con la presente si inviano le Osservazioni contro il Progetto di un impianto eolico codice procedura ID\_VIP/ID\_MATTIM: 1269 denominato

"Pitigliano" ubicato nei comuni di Pitigliano (GR) e Sorano (GR) costituito da 20 (venti) aerogeneratori di potenza nominale 7,0 MW per un totale

**ID: Codice procedura (ID\_VIP/ID\_MATTM): 12691**

**“Progetto di un impianto eolico denominato “Pitigliano” ubicato nei comuni di Pitigliano (GR) e Sorano (GR) costituito da 20 (venti) aerogeneratori di potenza nominale 7,0 MW per un totale di 140,0 MW con relative opere connesse ed infrastrutture indispensabili”**

**Immagine 1. Vincoli ex art. 136 del CBC dal PIT della Regione Toscana e zona approssimativa dove è progettato l'impianto industriale.**

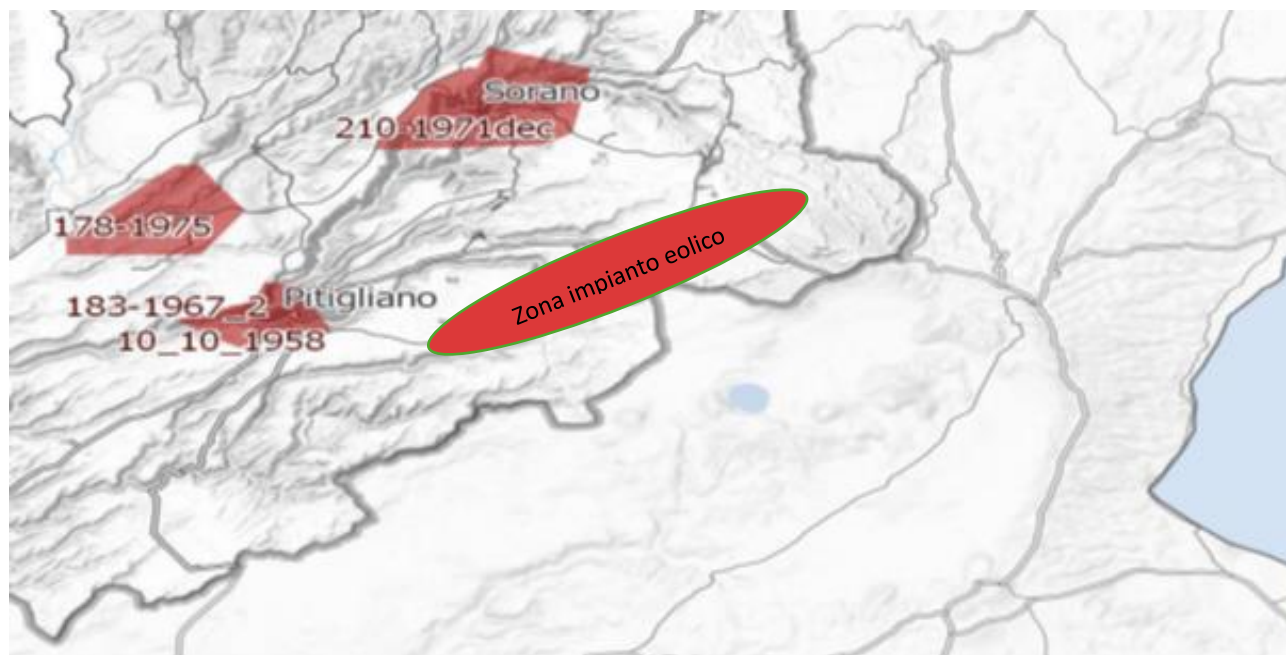
Al contrario si evidenzia che l'impianto eolico industriale citato non solo ricadrebbe con tutti e 20 gli aerogeneratori all'interno delle fasce di rispetto di 3 km di due vincoli paesaggistici di notevole interesse pubblico esistenti nella Regione Lazio e con una parte di essi nel vincolo paesaggistico del Centro abitato di Sorano ( GR) quindi in aree non idonee all'installazione di impianti di energia rinnovabile. Addirittura, alcuni aerogeneratori sarebbero ubicati a poche centinaia di metri dai perimetri dei due vincoli paesaggistici laziali ex art 136 del CBC.

*Inoltre, come sostiene la Proponente parte dell'impianto si verrebbe a trovare a 3,5 km dal centro abitato di Sorano. Infatti, tre degli aerogeneratori WTG 08, 09, 10 sono addirittura all'interno delle fasce di rispetto dei 3 km del suo vincolo paesaggistico di notevole interesse pubblico ex art 136 del CBC. Si evidenzia che così si crea*

un'ulteriore incompatibilità con la tutela del Paesaggio.

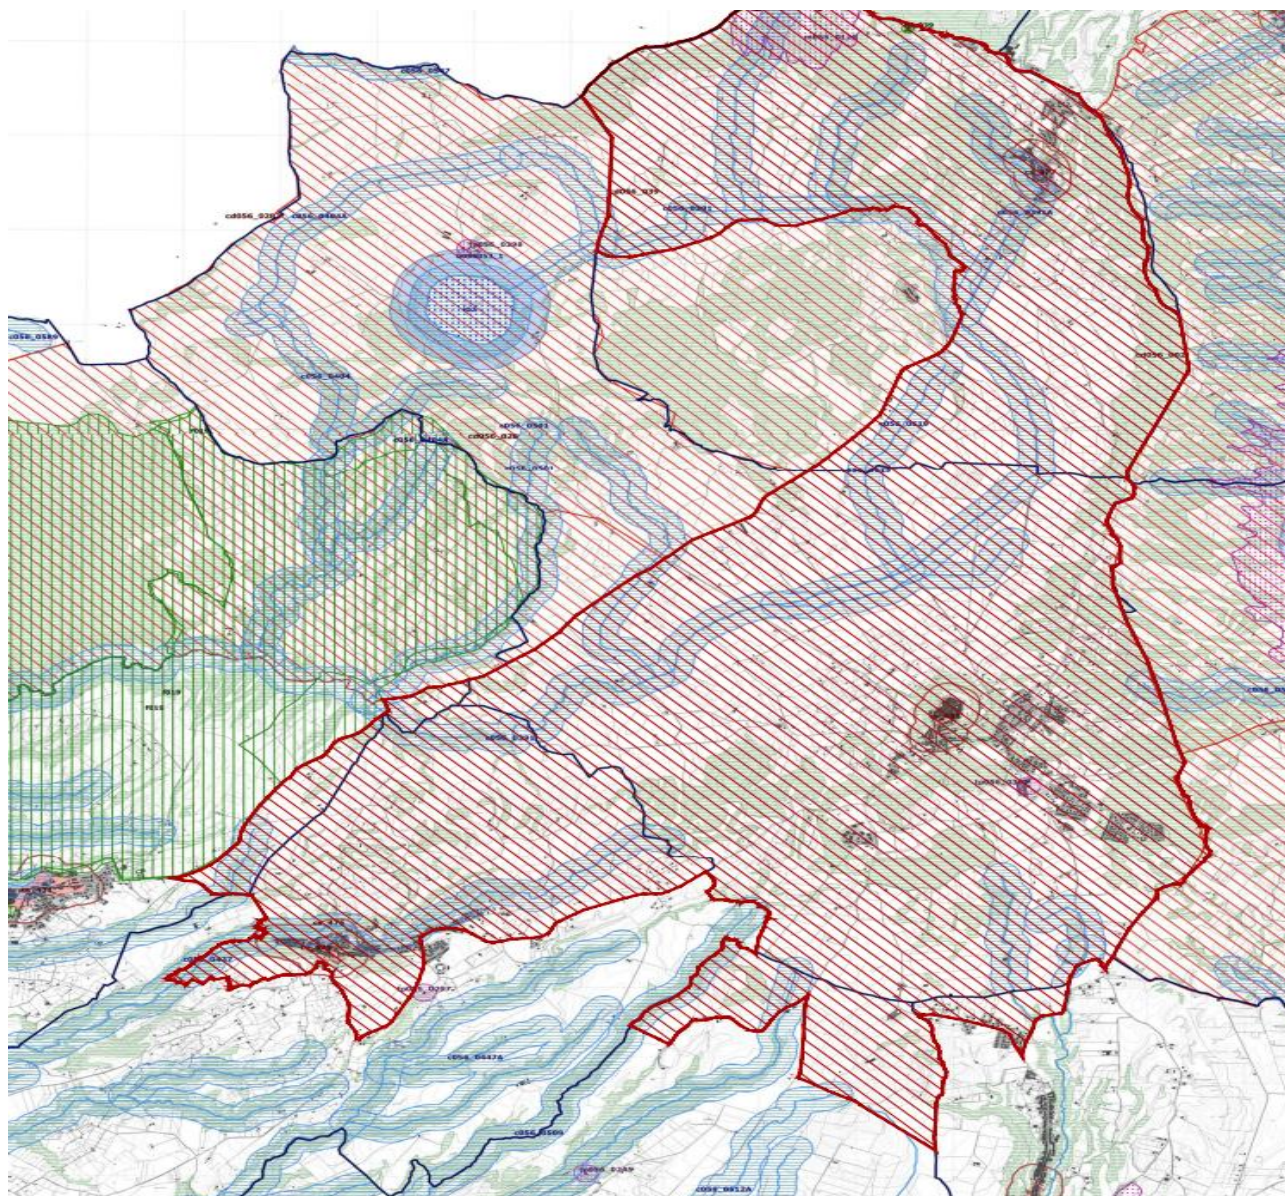
Come è illustrato nell'immagine si ribadisce che l'impianto industriale "Pitigliano" ricade completamente all'interno delle fasce di rispetto dei due vincoli di notevole

interesse pubblico e lambisce quelle di un terzo vincolo e quindi come affermato dal Consiglio di Stato nelle sentenze citate, l'impianto è insediato in area non idonea ai sensi dell'art. 20 comma 8 lettera c quater del D.Lgs. n. 199/2021 e ss.mm.ii al contrario di quanto sostiene la proponente.

**Immagine 3. Cumulo di una parte di impianti eolici, fotovoltaici e geotermici industriali in progettazione ed esistenti intorno all’elico industriale “Pitigliano”.**

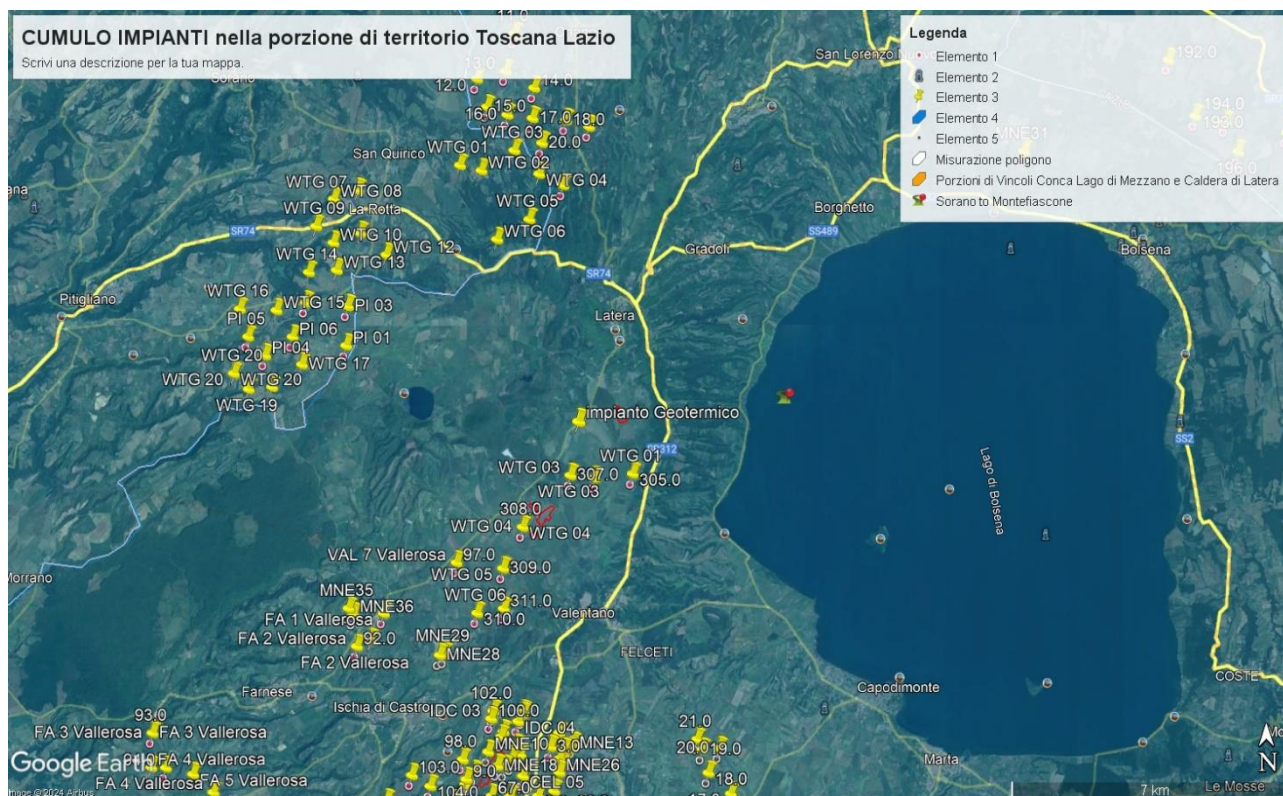
Tornando alle Linee guida nazionali, l’allegato IV dedica il paragrafo 3 agli impatti visivi e quelli sui Beni Culturali, Paesaggistici, Naturalistici e Culturali, dove viene detto che la valutazione dell’impatto visivo dovrà essere effettuata tenendo conto “**degli elementi caratterizzanti e qualificanti il paesaggio, effettuata alle diverse scale di studio (vasta, intermedia e di dettaglio...**”. Le analisi debbono non solo definire l’area di visibilità dell’impianto eolico industriale, **ma anche il modo in cui l’impianto viene percepito all’interno del bacino visivo**. Le analisi visive debbono inoltre tener in opportuna considerazione **gli effetti cumulativi derivanti dalla compresenza di più impianti**”. Nella Relazione Paesaggistica e nello Studio di Impatto Ambientale prodotte dalla proponente come già evidenziato è stato ignorato il vincolo paesaggistico di notevole interesse pubblico ex articolo 136 del Codice dei

Beni Culturali “*Ambito paesaggistico, geologico e geomorfologico dell’orlo della caldera di Latera ...*” Non vengono nemmeno citati gli impianti eolici in progetto al MASE, il “Rempillo” (6 aerogeneratori) e un altro in verifica amministrativa di 14 aerogeneratori e 72, 6 MW. Ad oggi nei territori di Pitigliano, Sorano e in quello limitrofo potenzialmente potrebbero essere insediati 40 aerogeneratori alti 200 metri e larghi 170. Ma la proponente non cita neanche altri impianti che creerebbero il cumulo e quindi maggiore impatto. Infatti, sul territorio della “Città del Tufo” (Sorano e Pitigliano) impatterebbero anche l’impianto eolico “Montarzo” di Onano con 13 aerogeneratori con le dimensioni ricordate, l’altro eolico industriale nel territorio di Valentano con sette aerogeneratori (stesse dimensioni), gli impianti di Farnese con un minieolico di 3 Torri alte 60 metri già installate in località Poggio del Crognolo e l’impianto eolico industriale “Vallerosa” (7 aerogeneratori alti 200 metri e larghi 158 metri) in procedura VIA presso la Regione Lazio. Inoltre, altri impianti del minieolico già presenti a Valentano, Cellere e Piansano e due progetti eolici industriali con le stesse dimensioni (200 m x 170 m) nel Comune di Ischia di Castro. La valutazione del cumulo non prende neanche in considerazione gli impianti industriali di fotovoltaico e agrivoltaico in progetto a Farnese, Valentano, Ischia di Castro, Cellere. L’impianto geotermico in procedura Via al MASE, progettato nella Caldera di Latera. Quindi è stata effettuata una valutazione del potenziale impatto cumulativo non veritiera a dispetto di quanto affermato dalla proponente che sostiene di aver preso in considerazione uno spazio di 10 km intorno al suo impianto per gli impatti che si creerebbero.

#### **OSSERVAZIONE N.12**

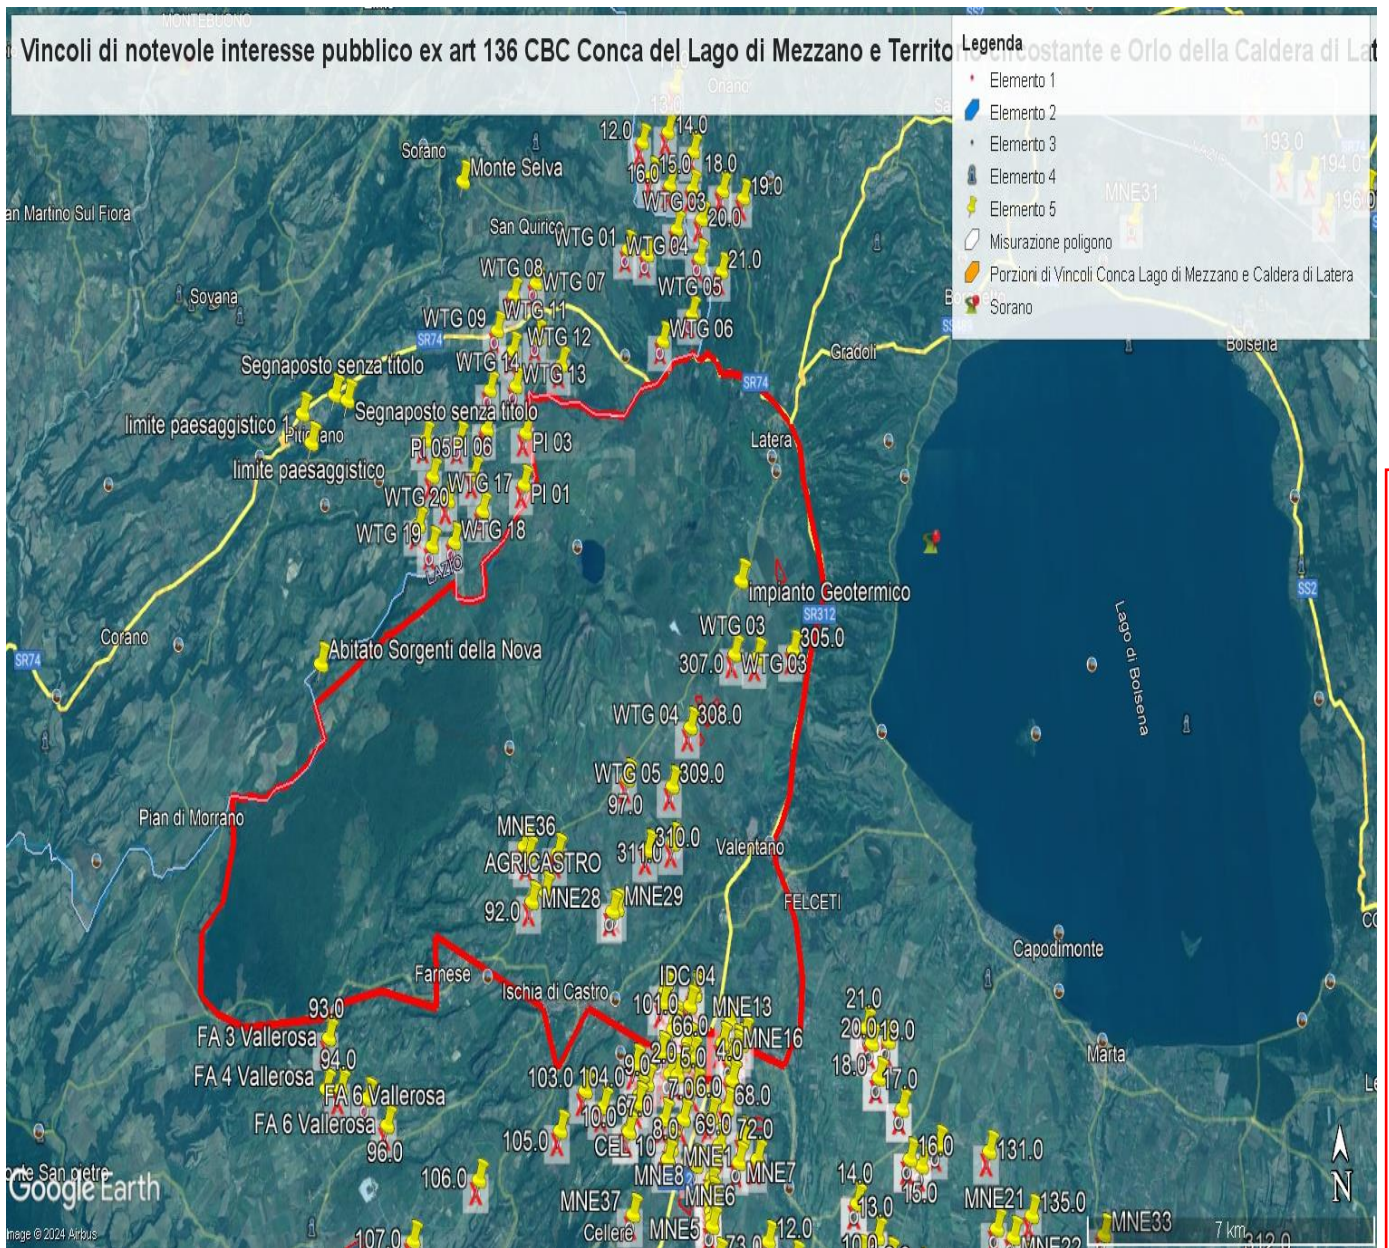
- 1) Lo studio presentato dal proponente nel "Report anemologico" si è basato su dati di parametri meteorologici estratti da un modello di rilevamento virtuale Virtual Met Mast (Vortex ERA - 5 series). Lo studio non riporta che tale modello sia stato validato con misure in sito. Una validazione del modello con misure rilevate sul posto per almeno un anno/ un anno e mezzo dovrebbe essere necessaria per garantire l'accuratezza della produzione energetica stimata.

- 2) Lo studio presentato nel "Report anemologico" riporta valori incoerenti di produzione energetica lorda e netta.
  - a. Nel paragrafo 5.2, Energy calculation, si stabilisce che usando il software Open Wind e il Wake Model Deep Array Eddy Viscosity, la produzione lorda dell'impianto risulta essere di 146,97GWh/anno, la produzione netta 143,59GWh/anno.

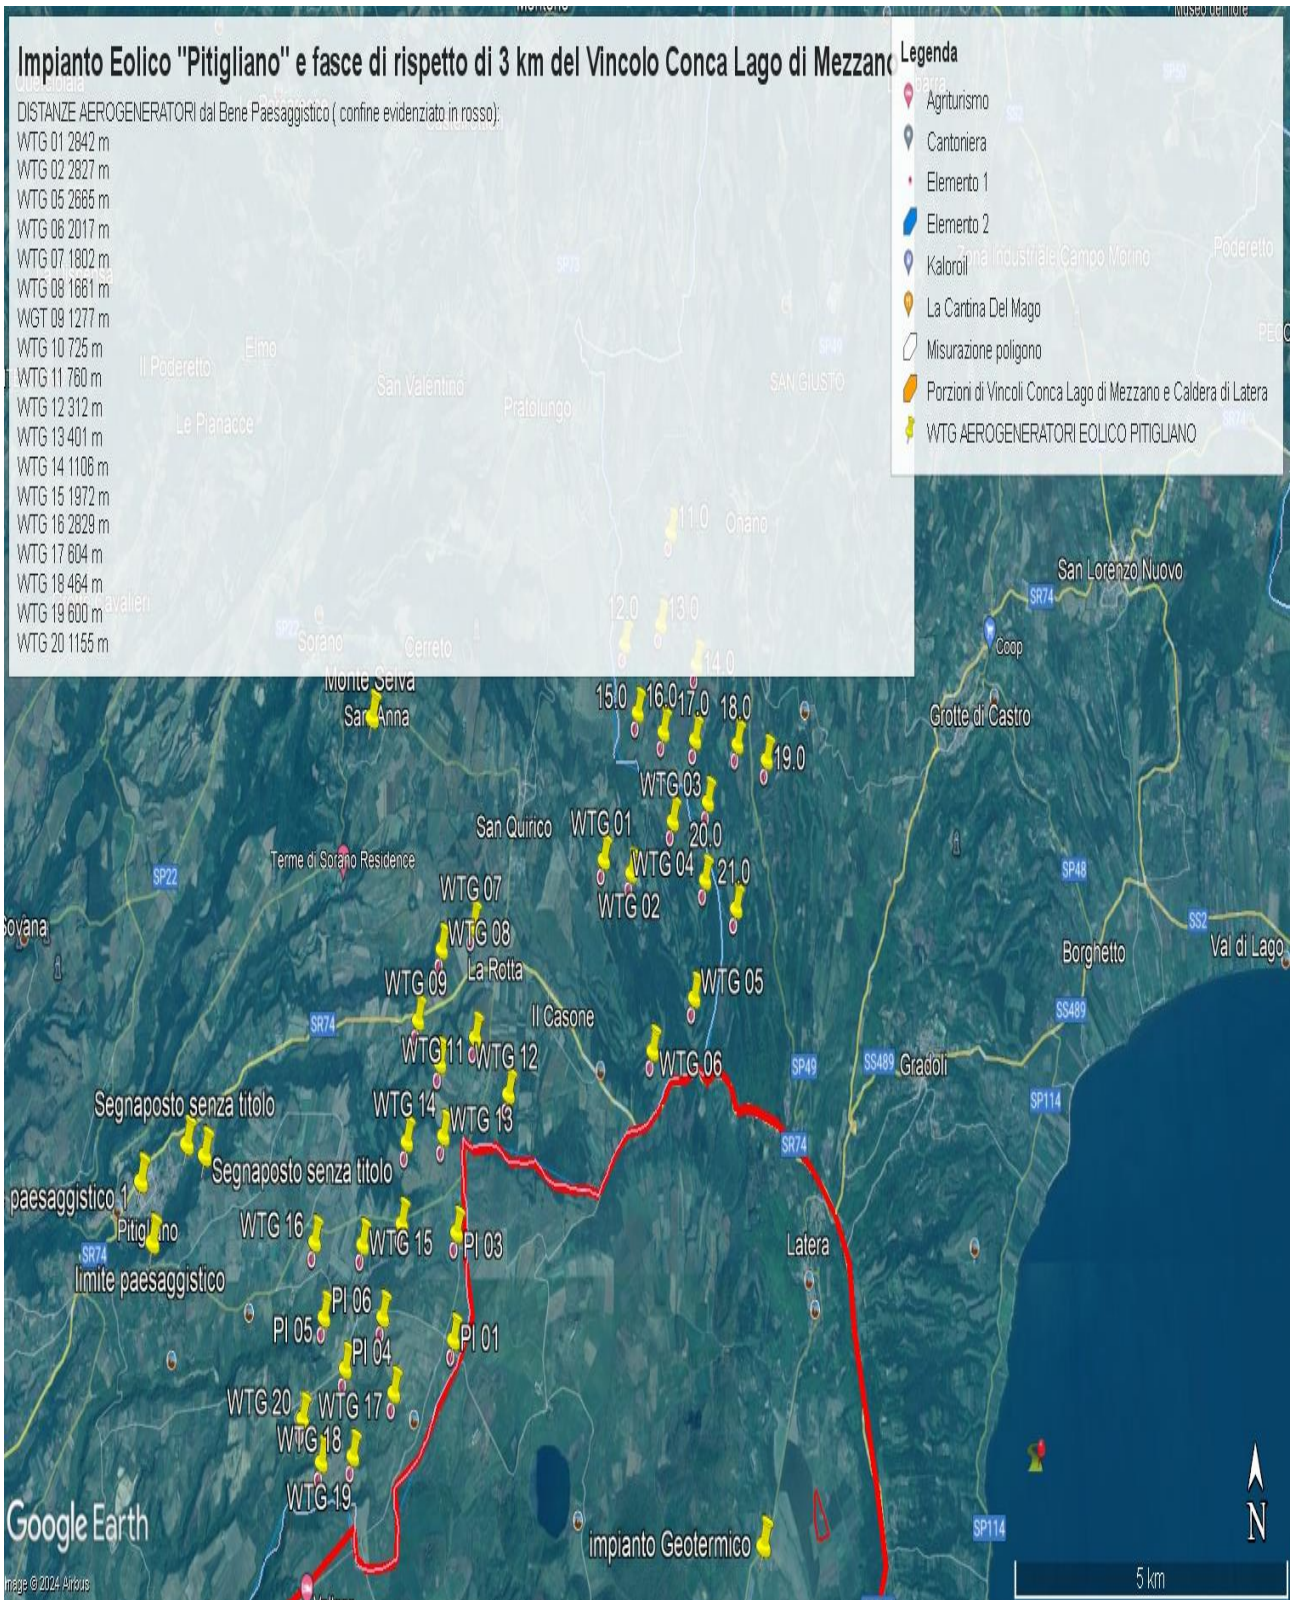
**IMMAGINE 1.** Confini esterni in rosso dei due vincoli laziali ( uniti) della Conca del Lago di Mezzano e territorio circostante ( Selva del Lamone) e Orlo della Caldera di Latera ... entrambi di notevole interesse pubblico nelle cui fasce di rispetto di tre chilometri ricadrebbero con distanze diverse gli aerogeneratori dell'impianto eolico industriale " Pitigliano". Si evidenzia anche il cumulo con altri impianti FER ( segnaposto gialli) nel Lazio e Toscana (Eolico Rempillo P01, P02 ecc).

## VINCOLI PAESAGGISTICI ex art 136 del CBC della REGIONE TOSCANA e IMPIANTO EOLICO PITIGLIANO.

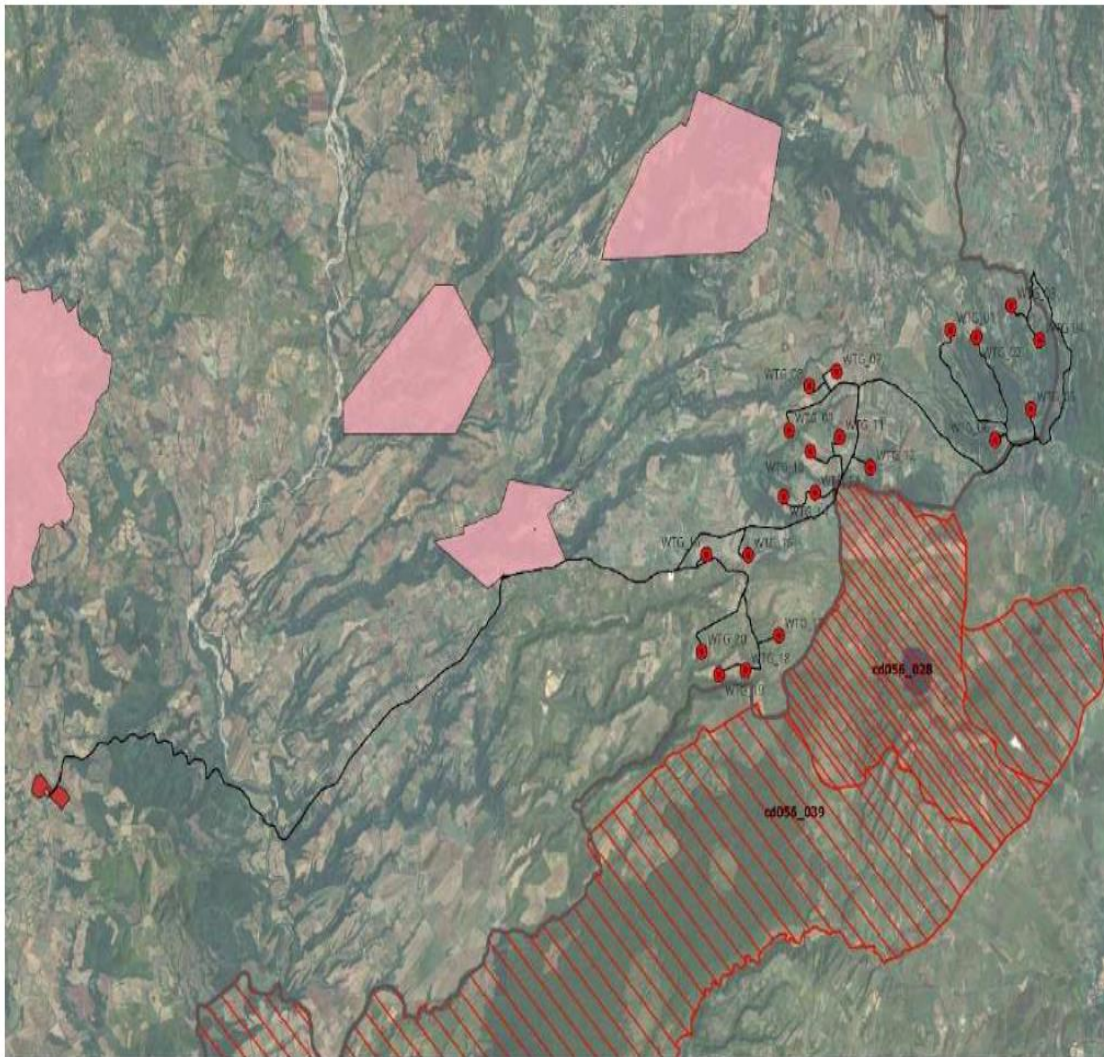
**IMMAGINE n. 4** Si evidenzia che i tre aerogeneratori WTG 07, WTG 08 e WTG 09 impattano con il vincolo paesaggistico di notevole interesse pubblico del Centro Storico di Sorano. Il WTG 07 si troverebbe a 2828 m, WTG 08 2504 e WTG 09 2990. Il cavidotto dell'impianto invece impatta in buona parte del Vincolo paesaggistico ex art. 136 del CBC del Centro Storico di Pitigliano.
